リコール届出番号「外-2511」に係る訂正報告について

Stellantis ジャパン株式会社は、平成 29 年 7 月 14 日に届出番号「外-2511」のリコール届出を行ったところですが、リコール対象車の対象台数の一部を誤って記載したことが判明したため、今般、リコール対象車の台数を訂正する報告がありましたので、お知らせいたします。

改善箇所説明図

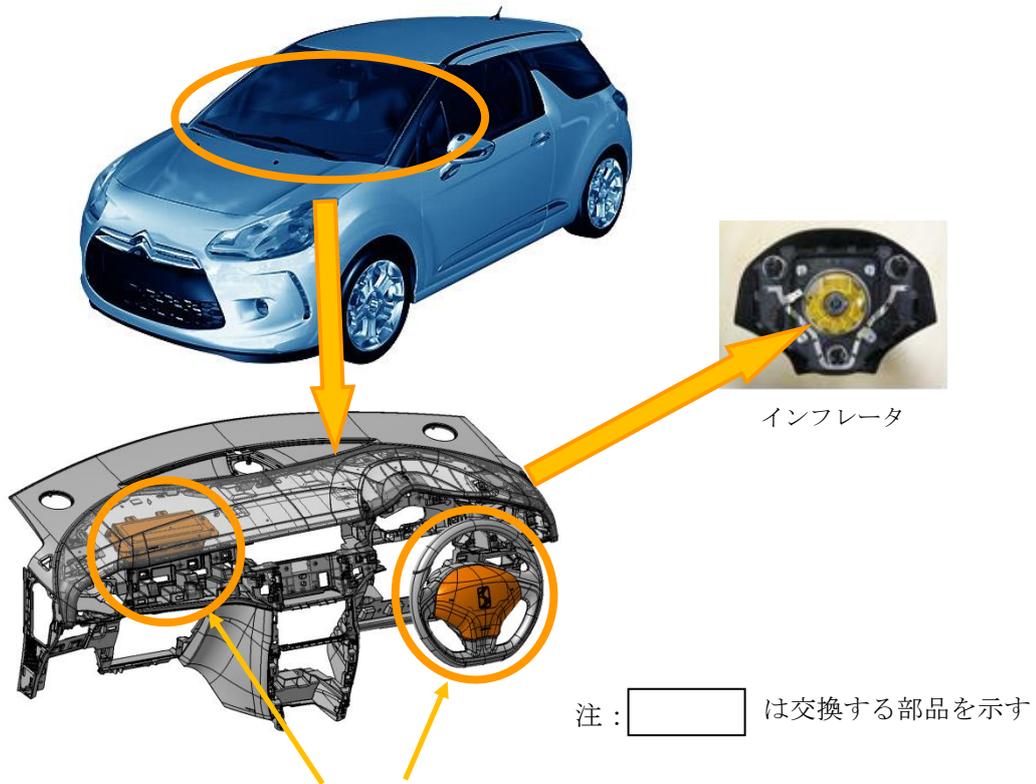
基準不適合箇所（運転席または助手席エアバッグ内のインフレーター）

不具合の内容

運転席用または助手席用のエアバッグのインフレーター（膨張装置）において、ガス発生剤の吸湿防止が不適切であった場合、高い湿度の環境下で温度変化を繰り返すと、ガス発生剤が劣化することがある。そのため、エアバッグ展開時にインフレーター容器が破損するおそれがある。

改善措置の内容

車両により搭載しているエアバッグのインフレータの種類が異なるため、仕様に応じて以下の改善措置を行う。

- ①運転席用エアバッグユニットを対策品と交換する。
- ②運転席用と助手席用のエアバッグユニットを対策品と交換する。

識別

運転席ドアストライカー取り付けボルトの1つに黒ペイントを塗る。
